Odkanalizování obcí v povodí Jizery, část B

SMLOUVA O DÍLO č. VRI/SOD/2020/12/Ži DODATEK Č. 3

ZMĚNOVÝ LIST č. 001

Datum záměru: 8.8.2021
 Měřítko: 1:200
 Vypracoval: M. Cuberka
 Schválil: M. Cuberka
 Projekt: Kolomuty - výhledová úprava
 Účel: Plošná oprava a výhledová úprava
 Účel: Plošná oprava a výhledová úprava
 Účel: Plošná oprava a výhledová úprava

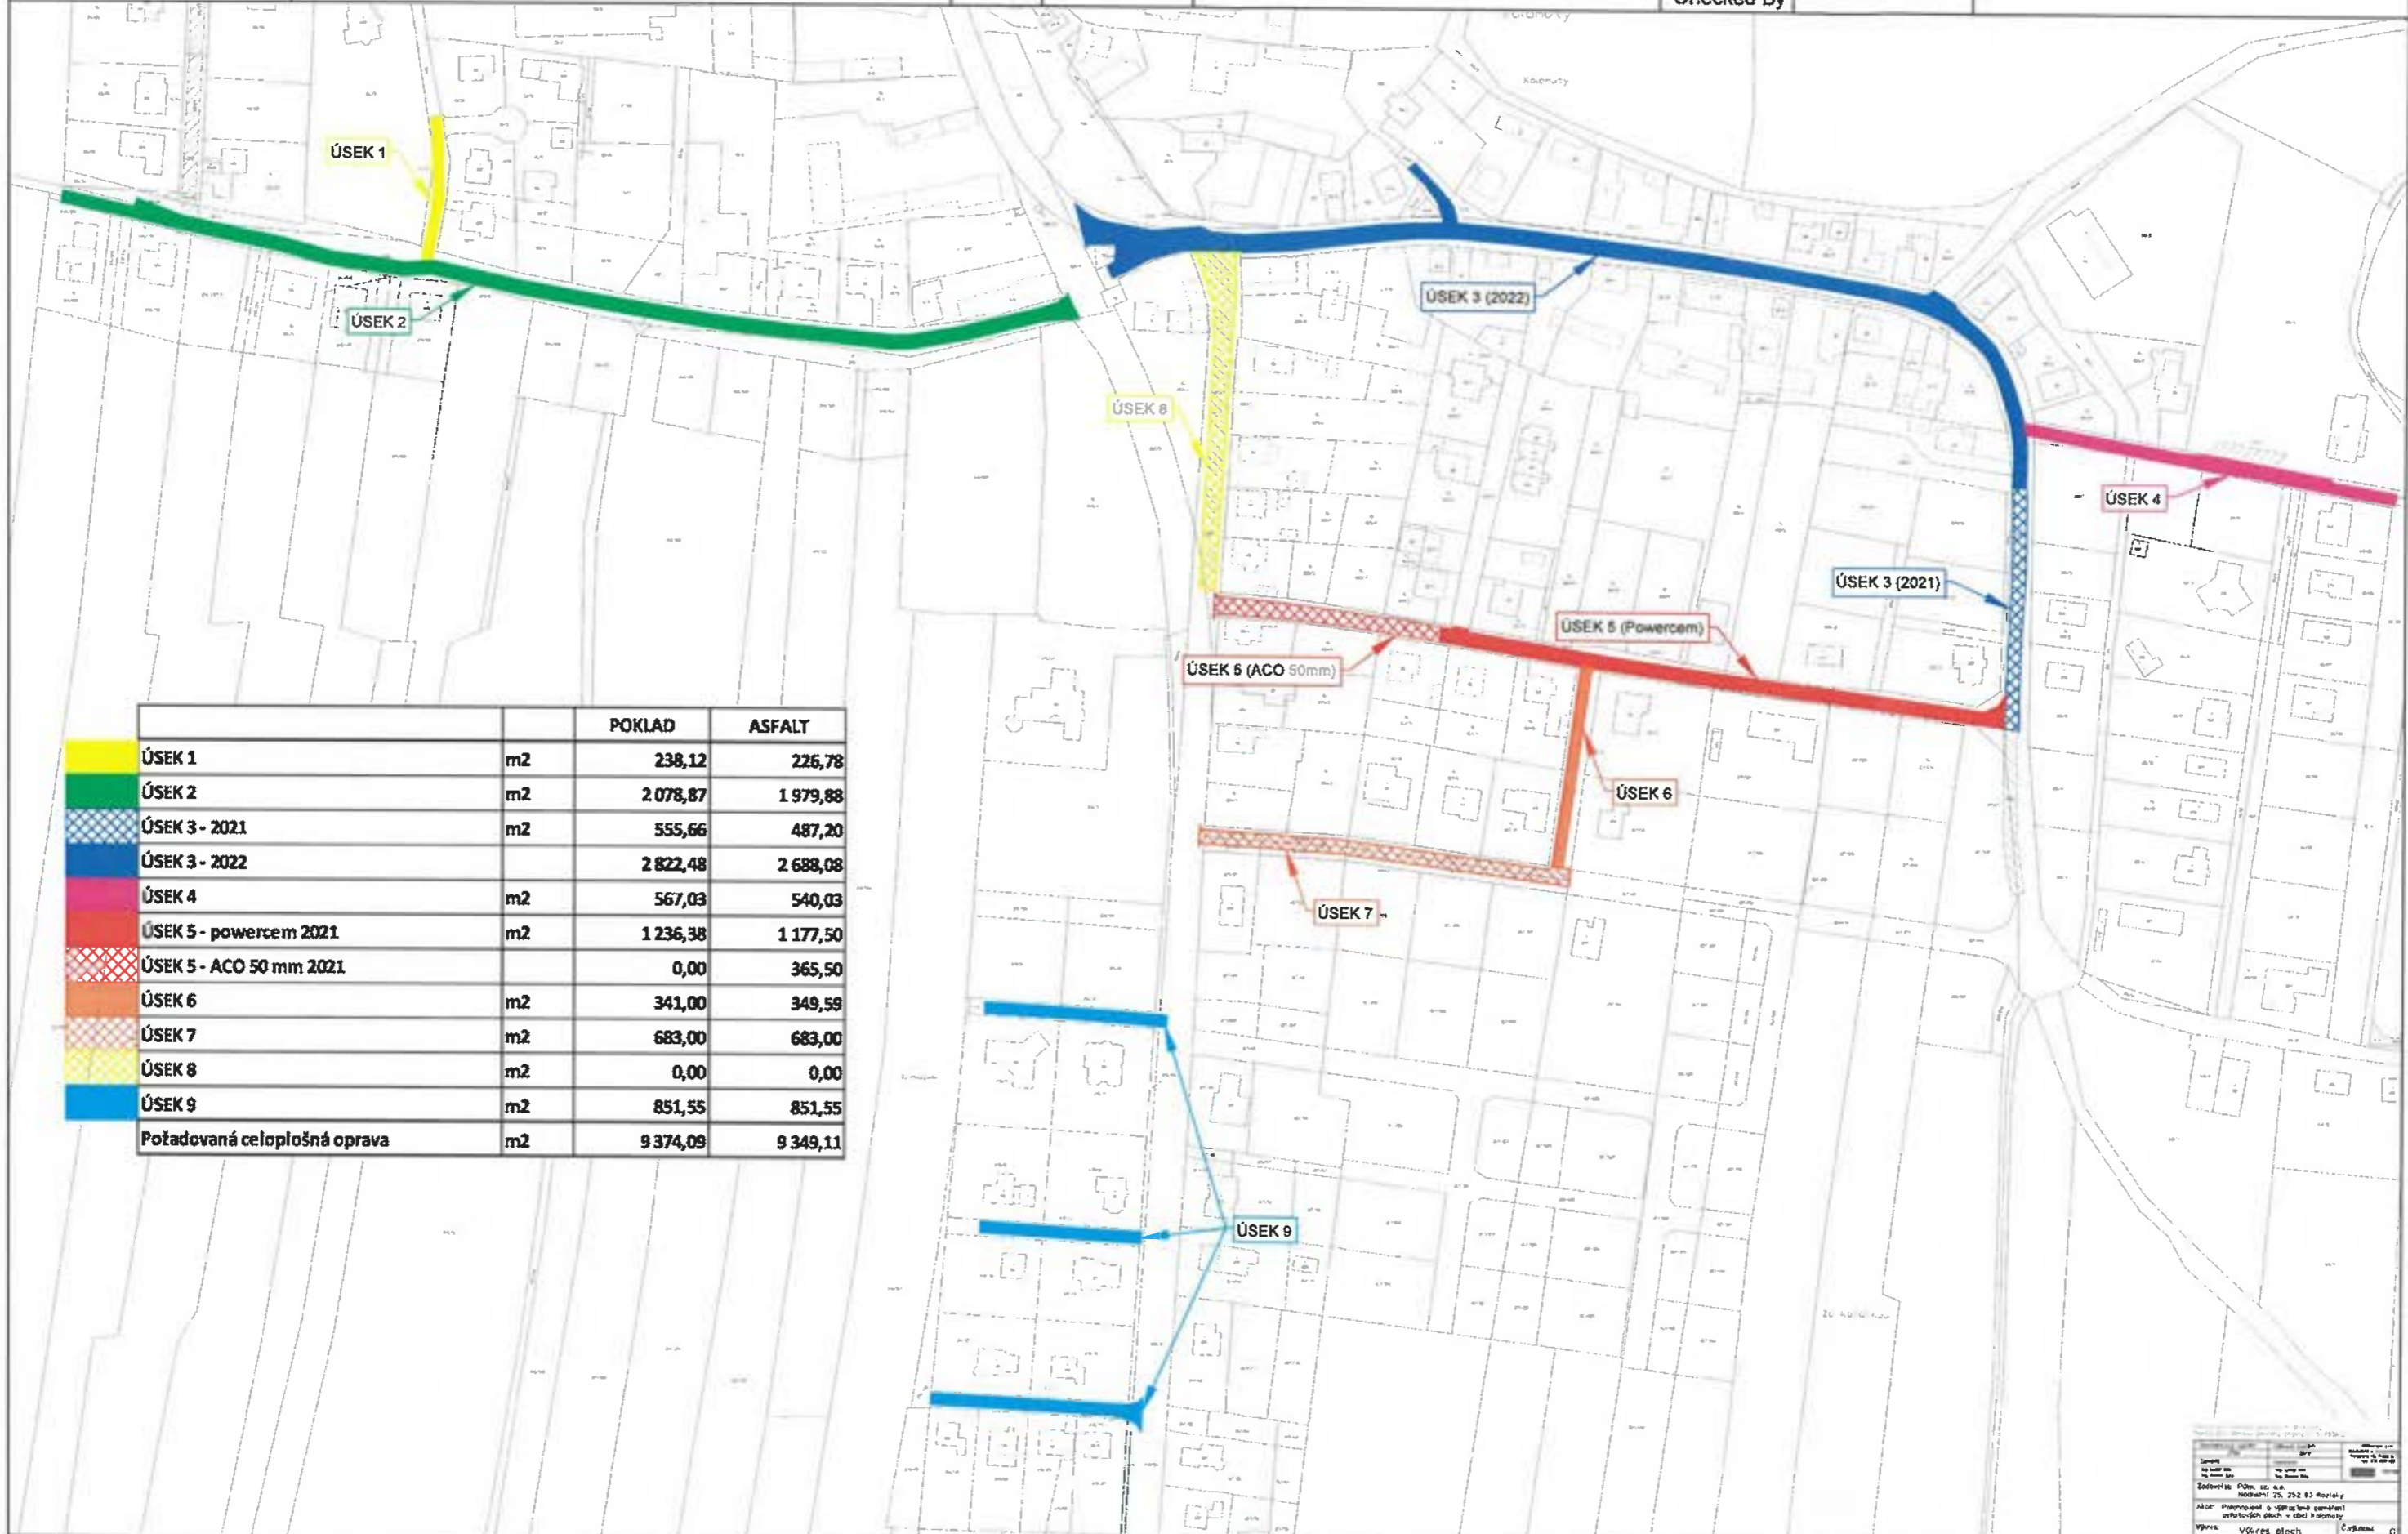
POKLAD	ASFALT
ÚSEK 1	m2	238,12	226,78
ÚSEK 2	m2	2 078,87	1 979,88
ÚSEK 3 - 2021	m2	555,66	487,20
ÚSEK 3 - 2022		2 822,48	2 688,08
ÚSEK 4	m2	567,03	540,03
ÚSEK 5 - powercem 2021	m2	1 236,38	1 177,50
ÚSEK 5 - ACO 50 mm 2021		0,00	365,50
ÚSEK 6	m2	341,00	349,59
ÚSEK 7	m2	683,00	683,00
ÚSEK 8	m2	0,00	0,00
ÚSEK 9	m2	851,55	851,55
Požadovaná celoplošná oprava	m2	9 374,09	9 349,11
